### 1#楼标准层平面图 (变更后)

工程名称 修竹小镇一期

图名 标准层平面图 (变更后)

2#楼标准层平面图 (变更后)

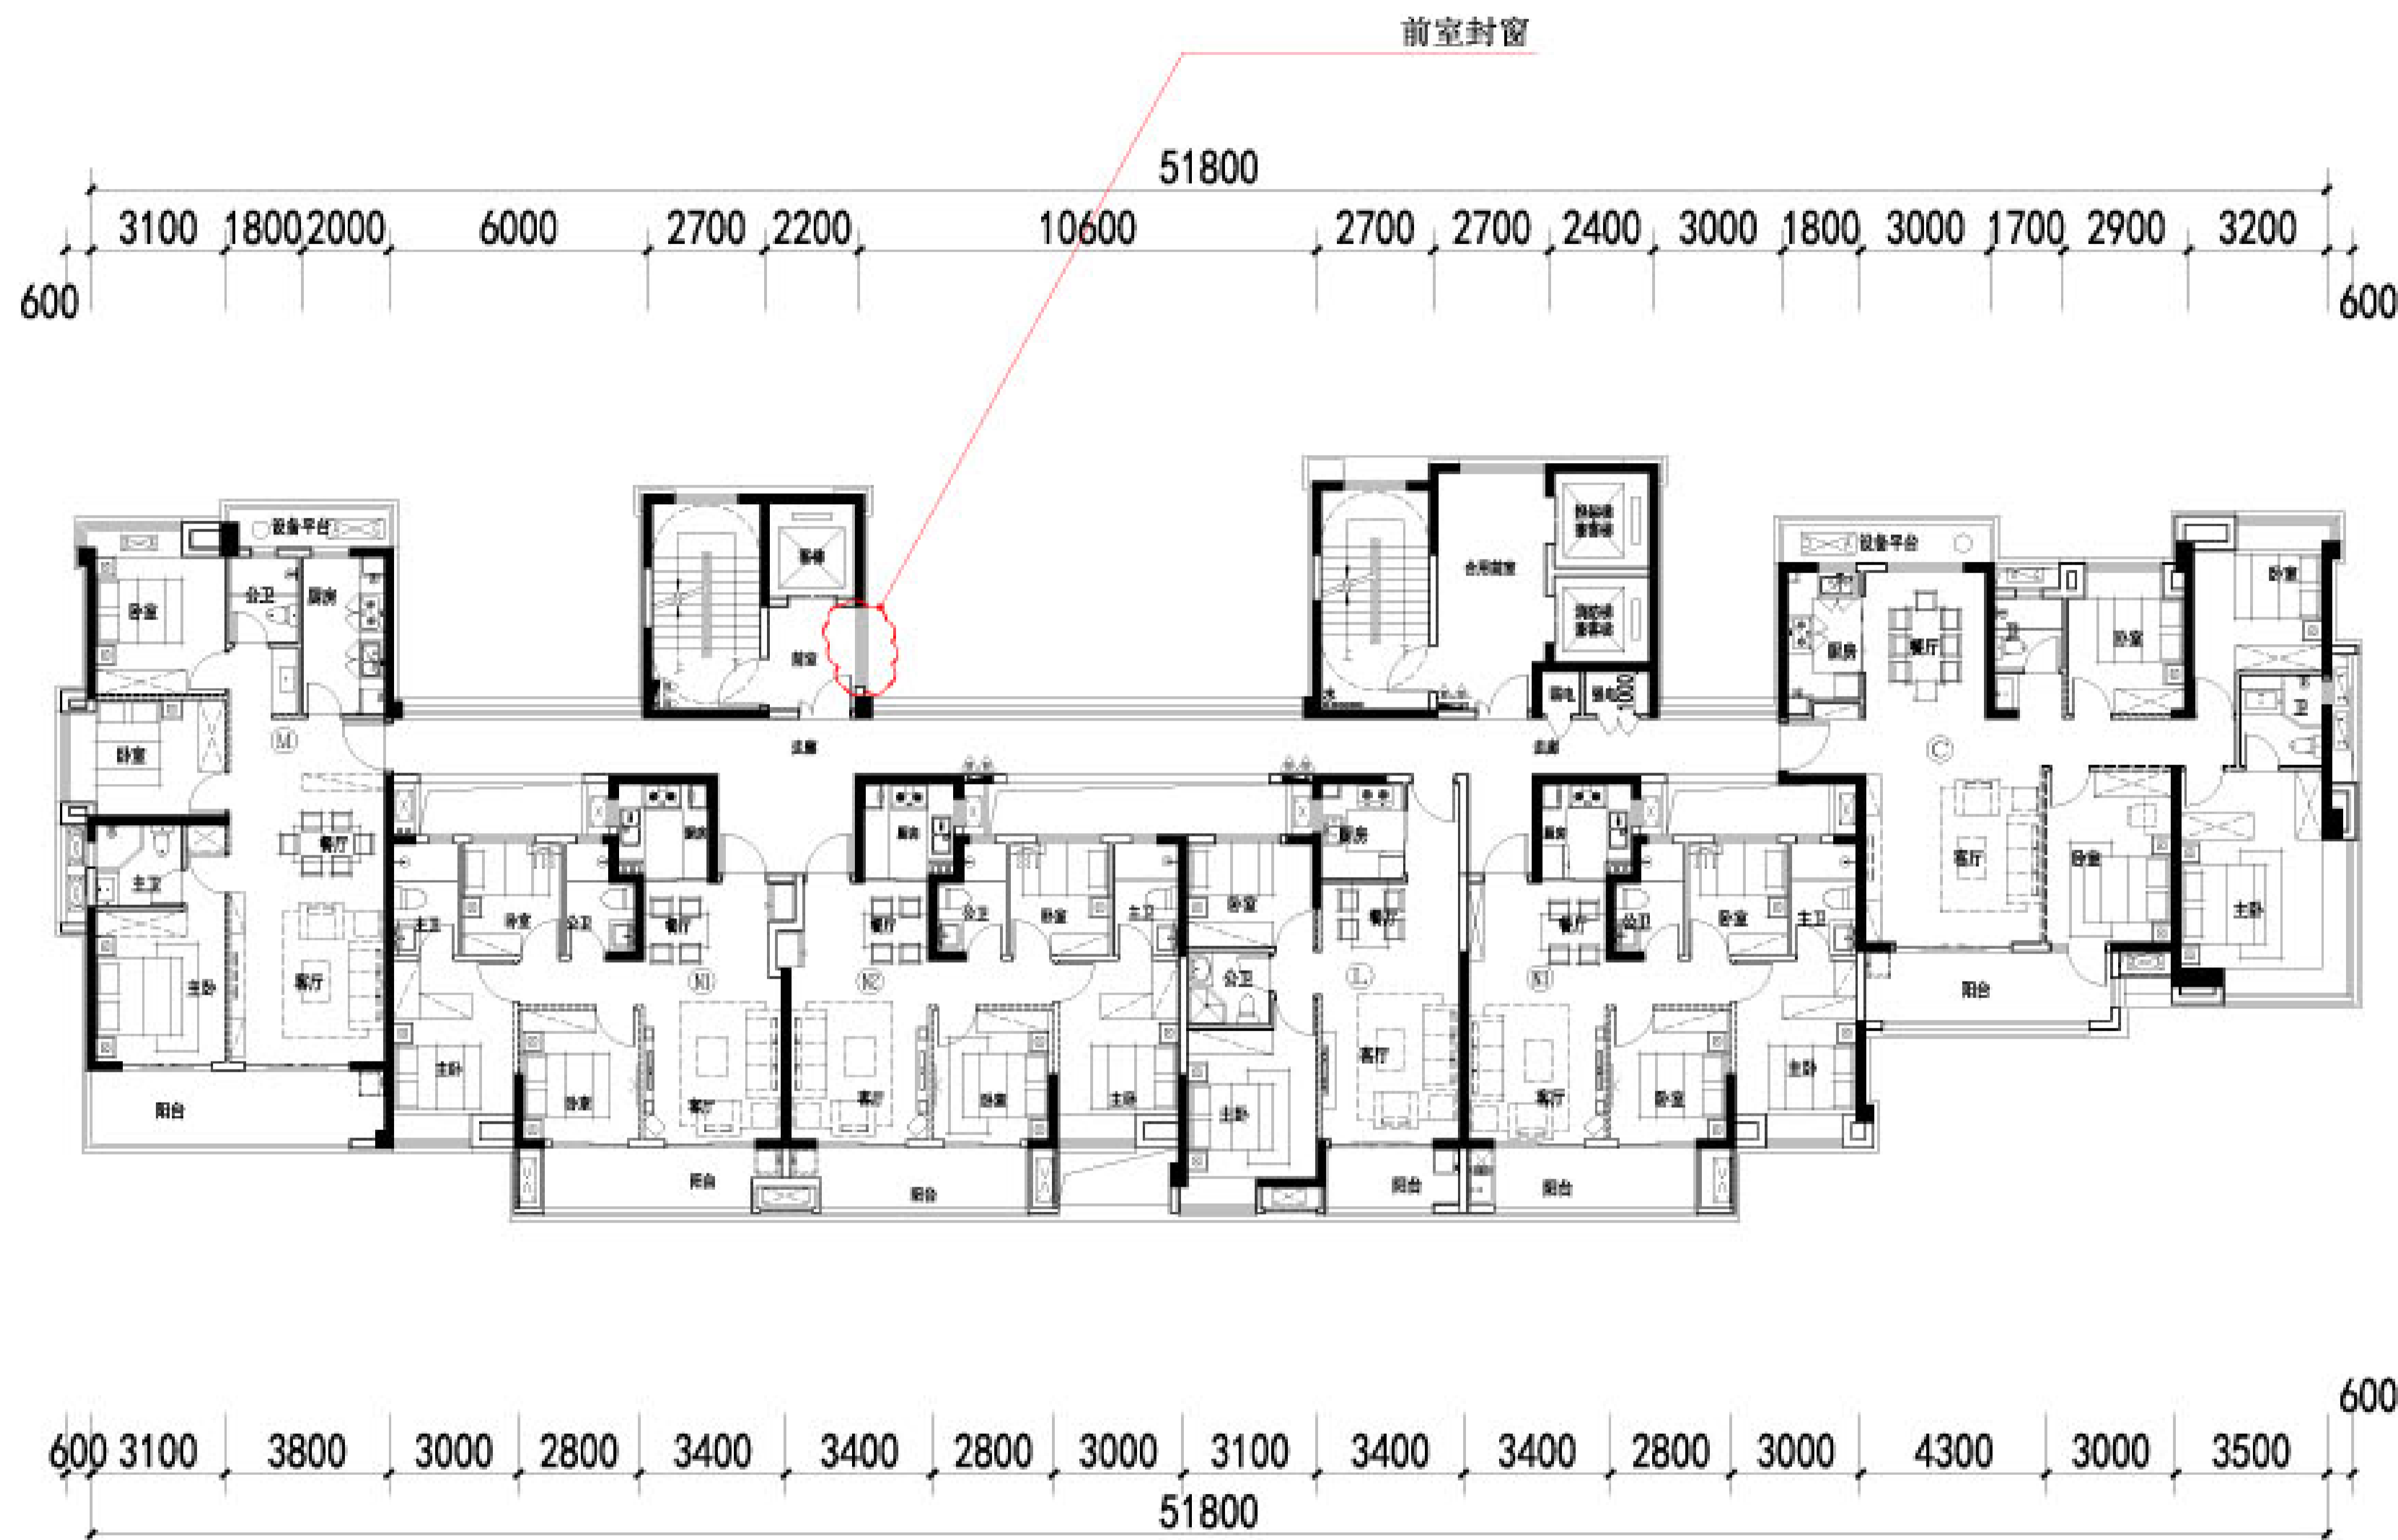
□□□□□ 套内虚线隔墙不砌筑,由用户自理

6#楼标准层偶数层平面图(变更后)

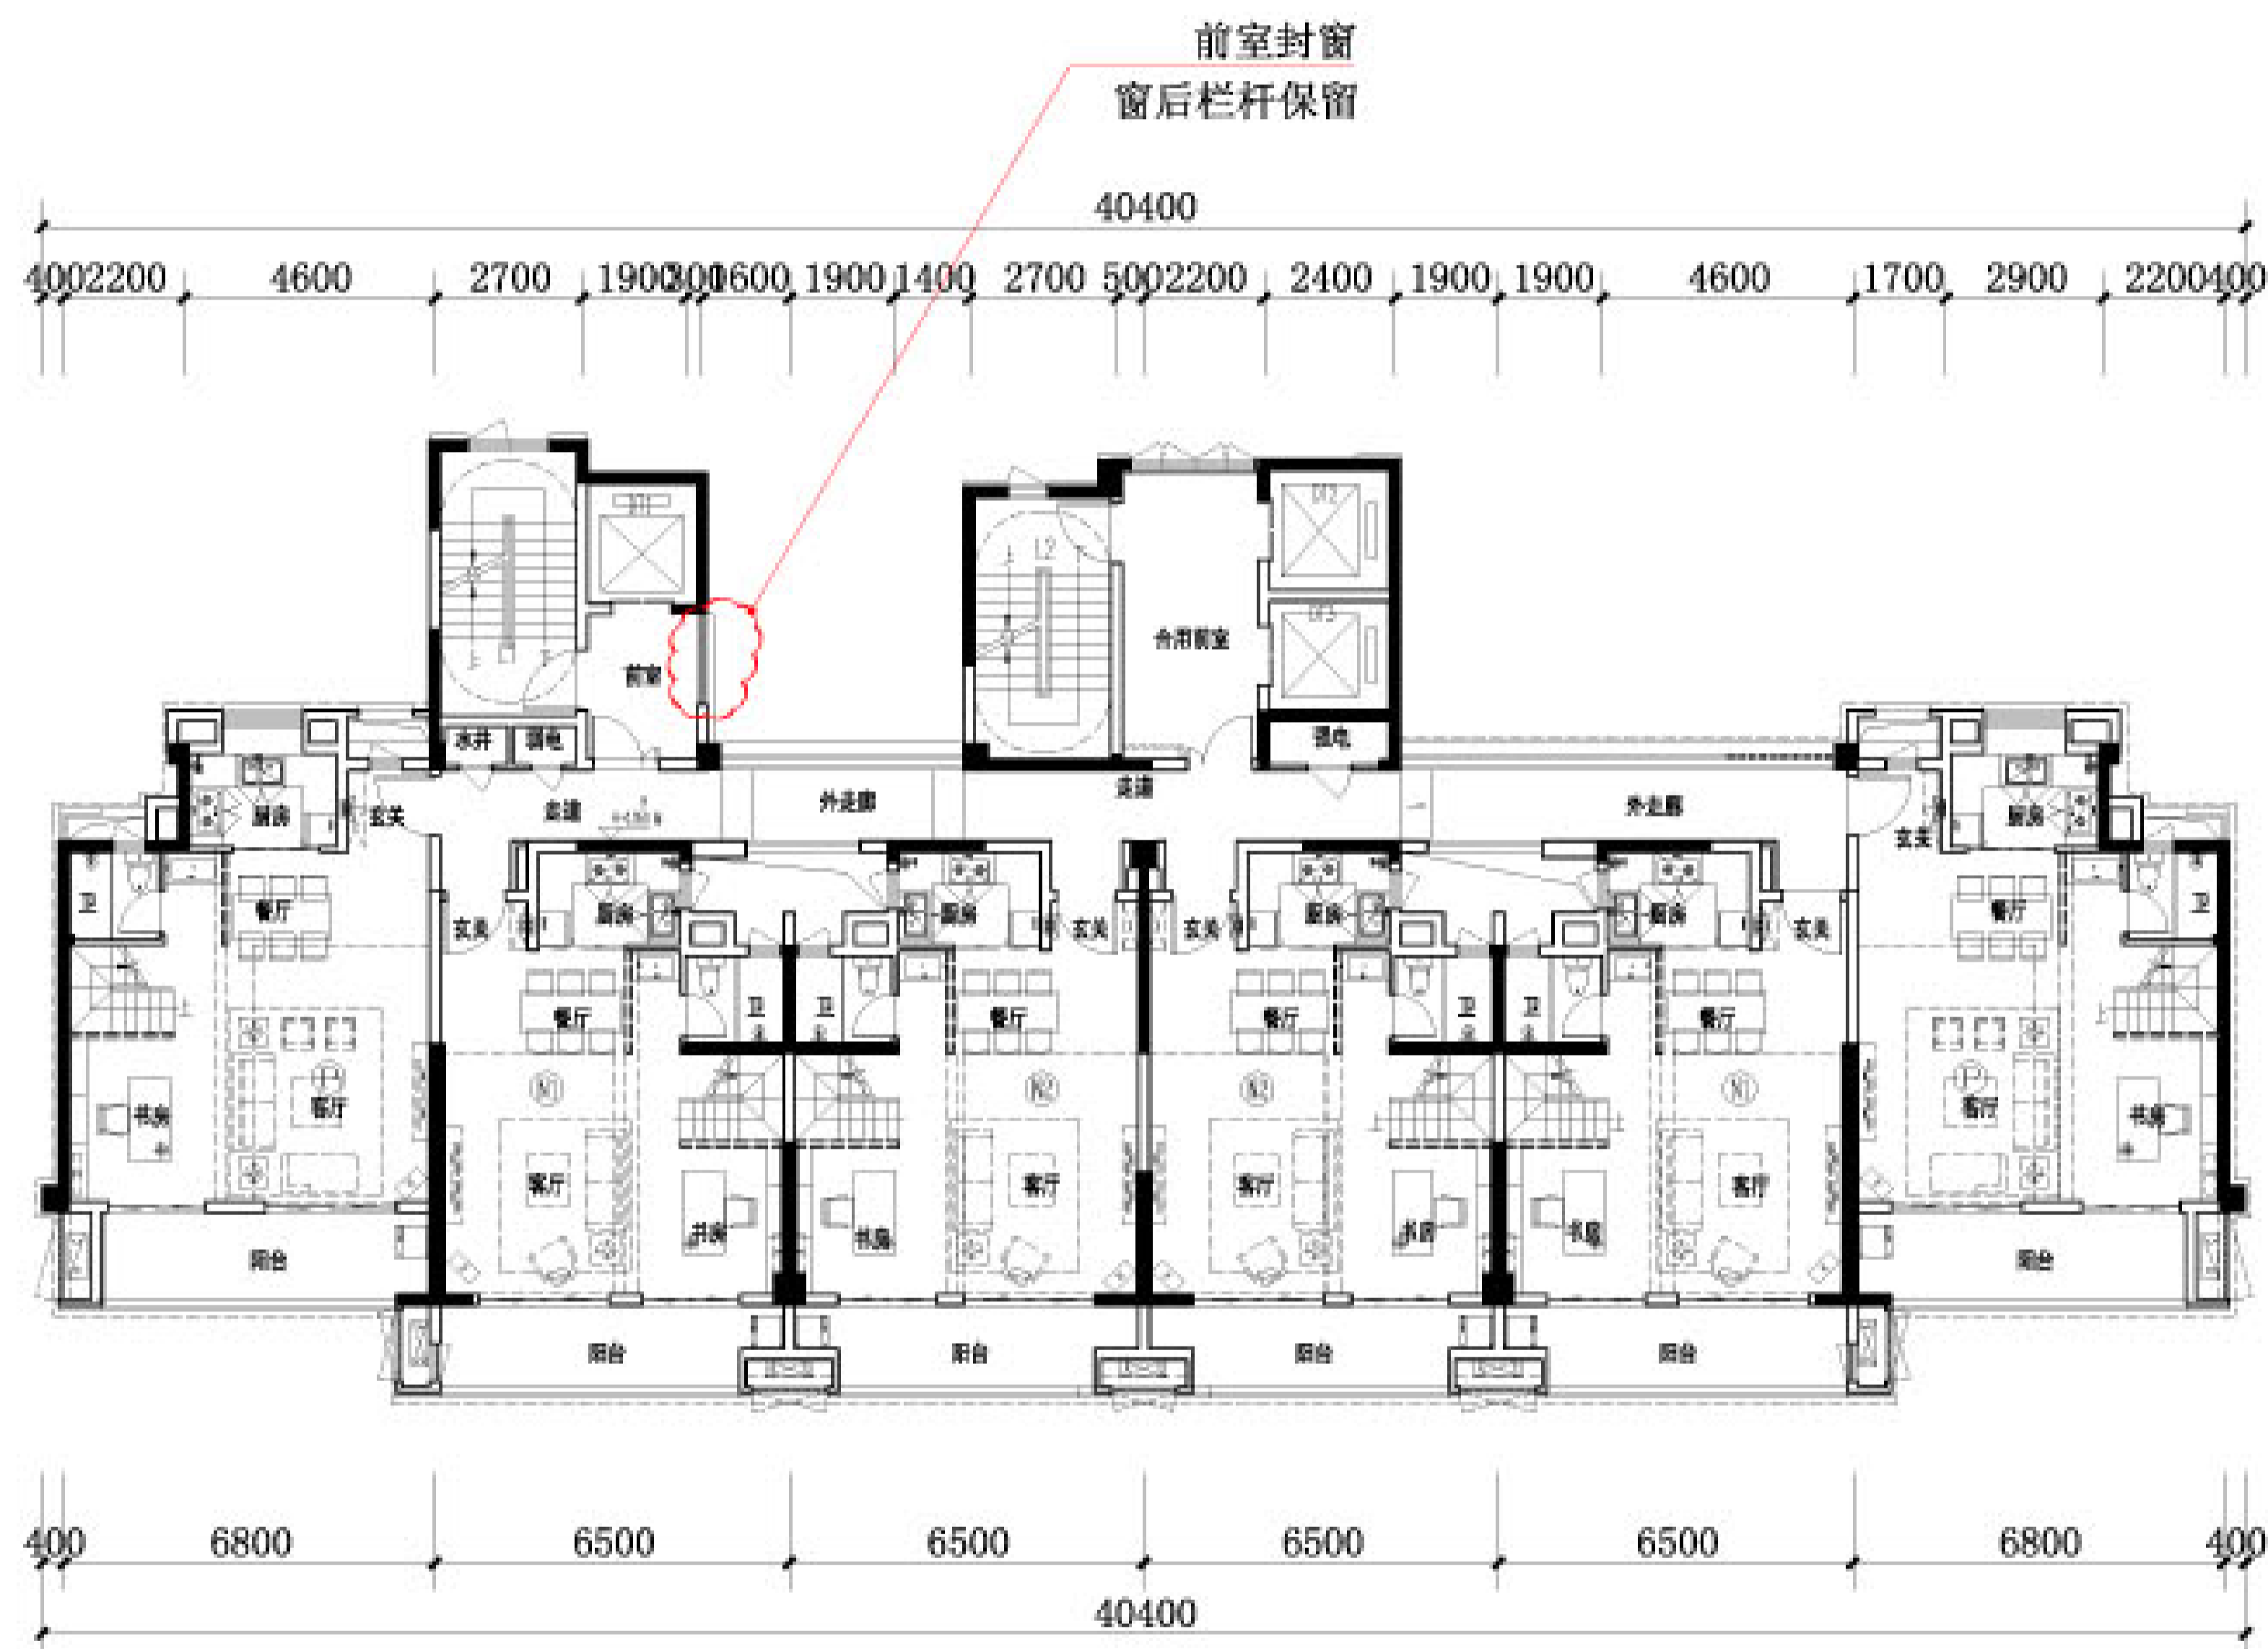
1. 虚线内虚线隔墙不砌筑, 由用户自理
2. 套内楼梯由用户自理
